Referència: 1860/0/1

Denominació: Exterior tapa 50 ml mar mar prima N24

Motiu informe: Comparatiu i funcional de les proves amb PS BIO.

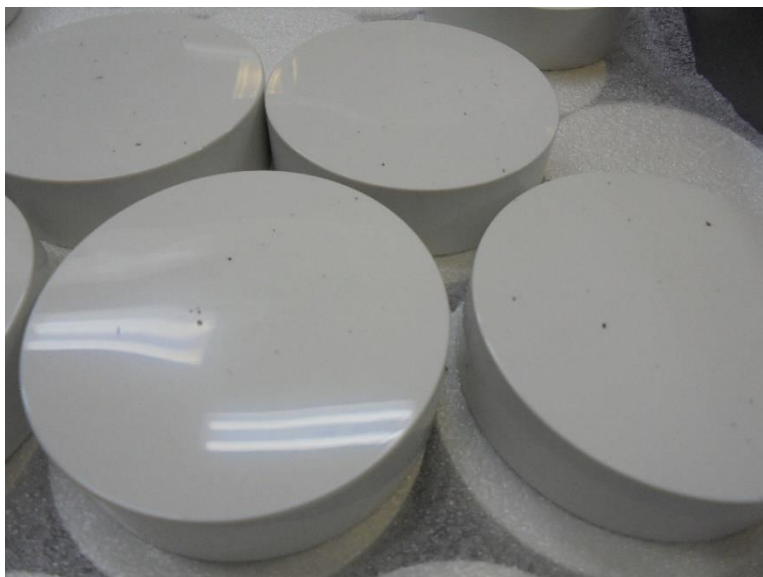
Han fet proves mostres en blanc, no tinc cap informe i se que han fet les proves per mail de Dani al comercial.

Trobo unes proves a la sala B, per sort amb un paper d'operari amb data d'ahir 07/07/21. Les proves les he trobat tal qual es veu a la foto, i amb brutícia a sobre.

PLÀNOL – SI – data 03/04/2008

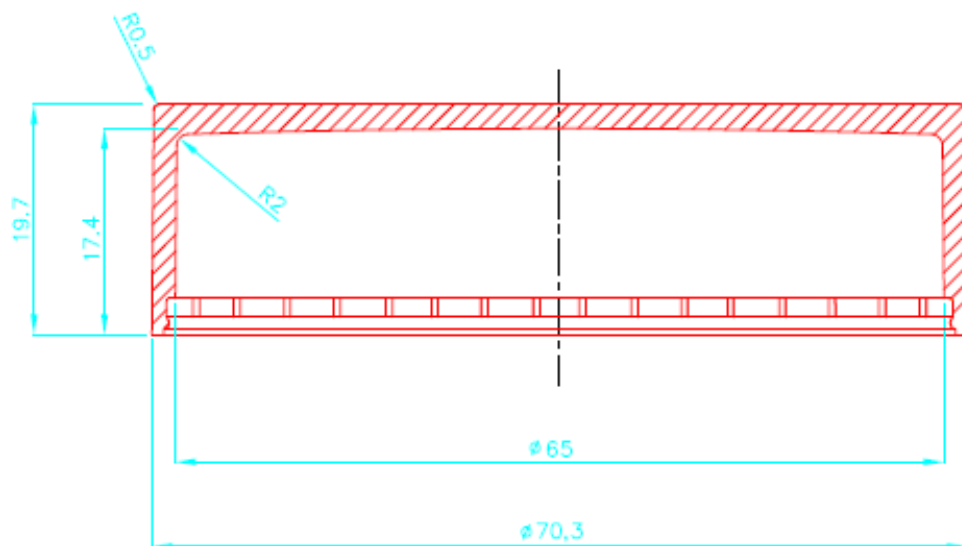
Plànol peça molt vell, i no surt el diàmetre del dentat, important del muntatge.

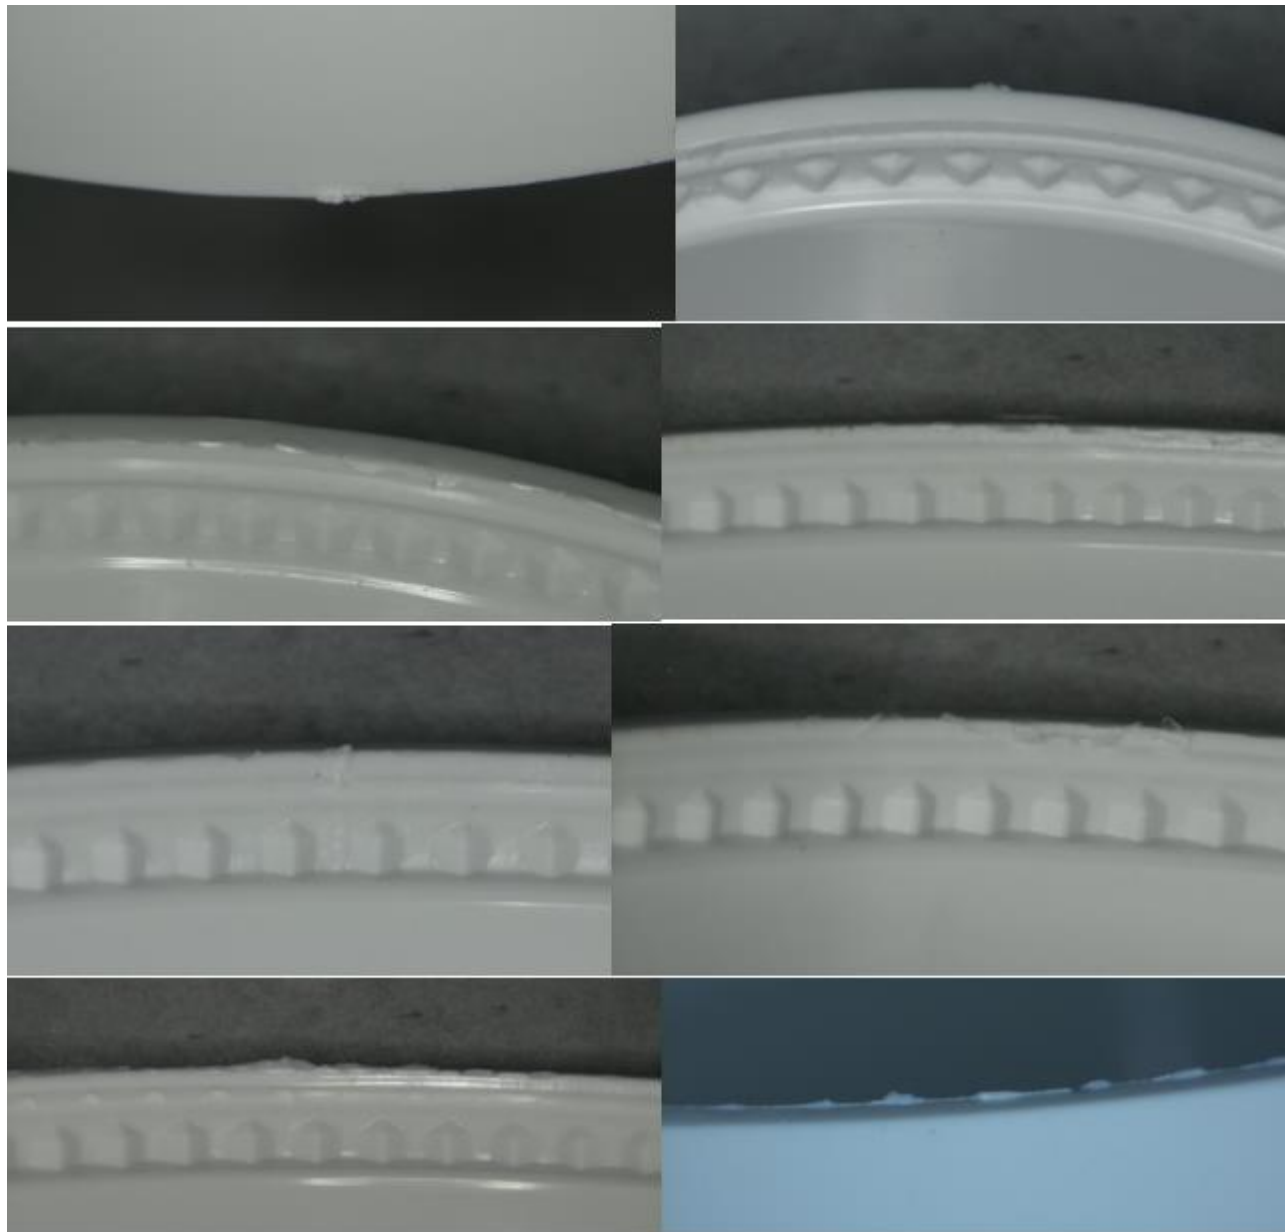
2- ASPECTE/ MUNTATGE: Els punts injecció, segueixen impedit que la tapa munti bé. De les 3 figures que han fet les mostres (dit per Dani), en 2 es més gran i no munta bé la tapa. La que en fa menys si que munta. Problema es que no se quina figura es. Si es talla el punt d'injecció munta bé

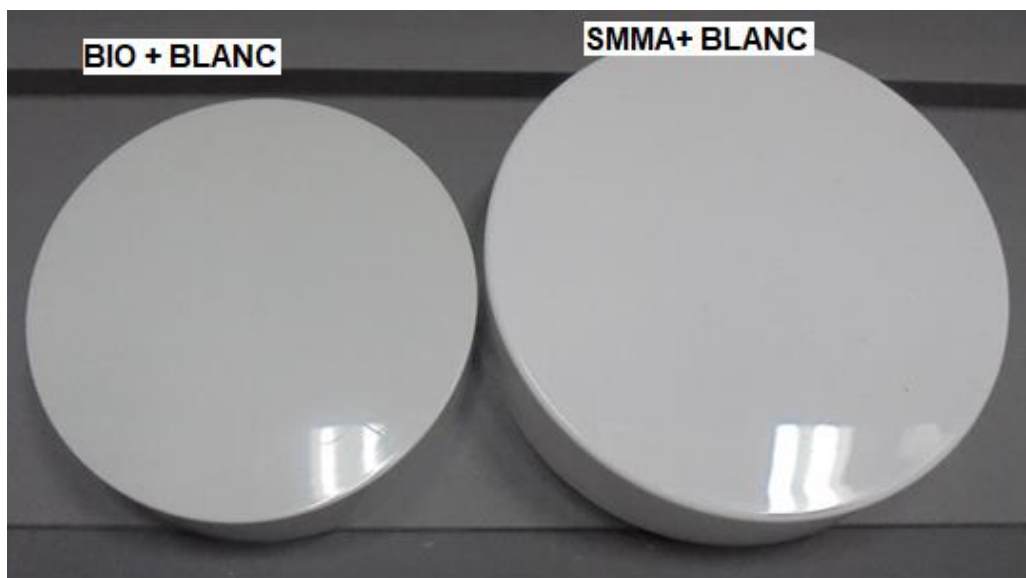
Les mostres en blanc, segueix quedant mate del punt d'injecció, i també encara fan unes rafegues:
